PARECER DA COMISSÃO DE AVALIAÇÃO
“CENTRAL SOLAR FOTOVOLTAICA DE LAGOAÇA”
em fase de estudo prévio

COMISSÃO DE AVALIAÇÃO

Agência Portuguesa do Ambiente, I.P.

Figura 46: Carta de Aptidão dos solos com localização da área de estudo.

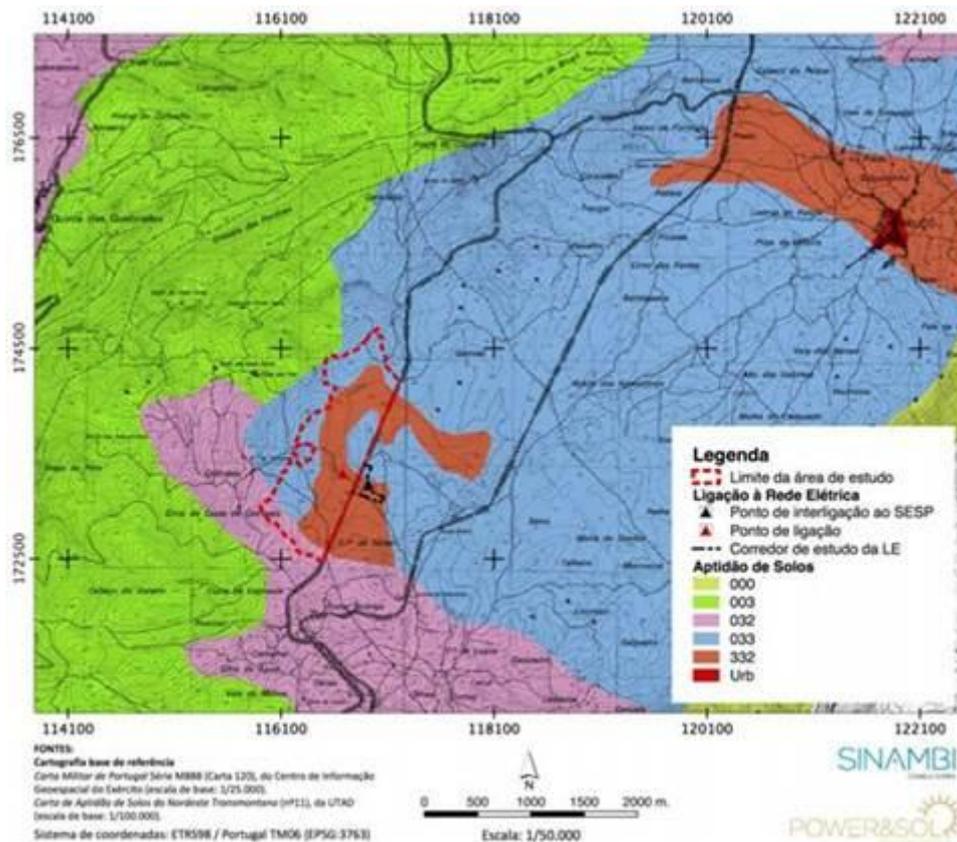
5. A Central Fotovoltaica implanta-se essencialmente sobre solos com uma aptidão para uso agrícola muito baixa (classe F);

Extrato da Planta de Condicionantes do Aditamento ao EIA (Anexo 6)

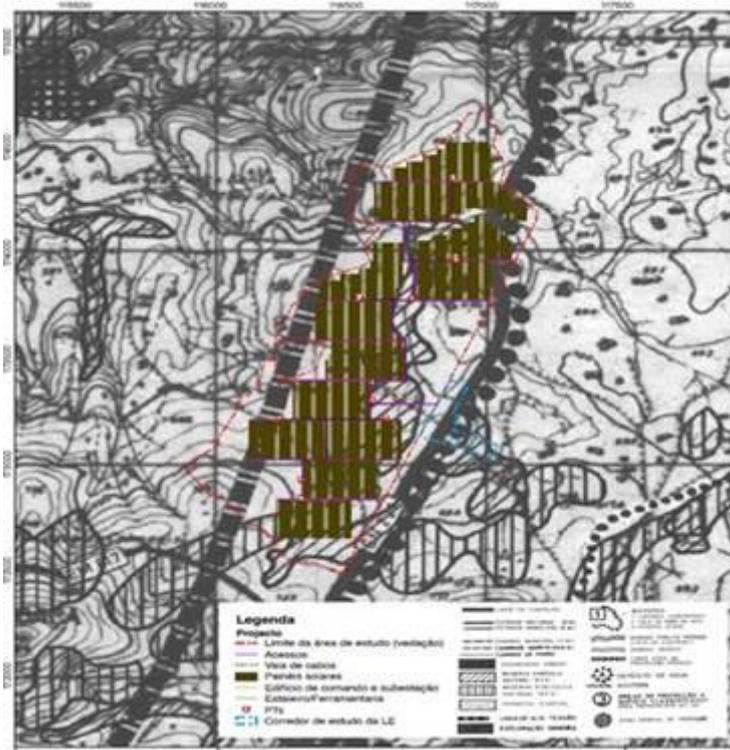
- Relativamente ao atual uso do solo, constata-se que o solo está inculco e/ou de pouso (Anexo: elementos fotográficos);

Extrato da Planta de Ordenamento do PDM de Freixo de Espada à Cinta
(Fonte: <http://fespadacinta.niugis.com/websig/v5/portal2/public/index.php?par=fespadacinta>)

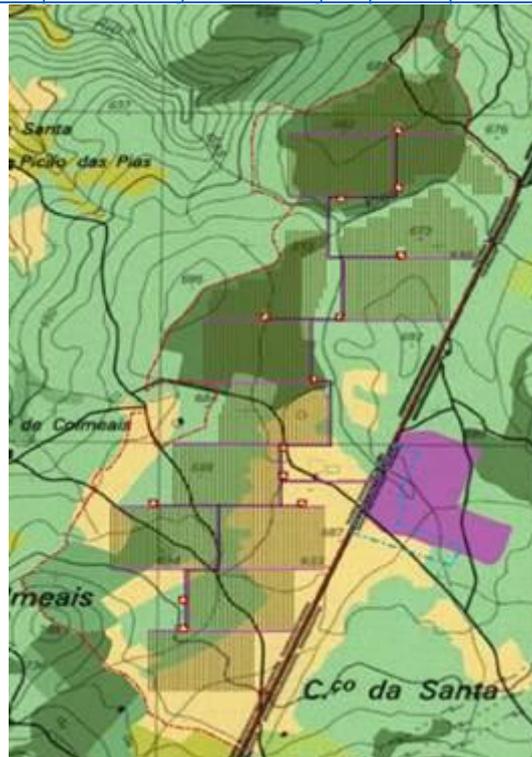
9. Da análise da Planta de Ordenamento do PDM de Freixo de Espada à Cinta verificam-se as seguintes classes de uso: RAN (Espaço Agrícola Protegido), Espaço Agrícola Complementar e Espaço Natural;
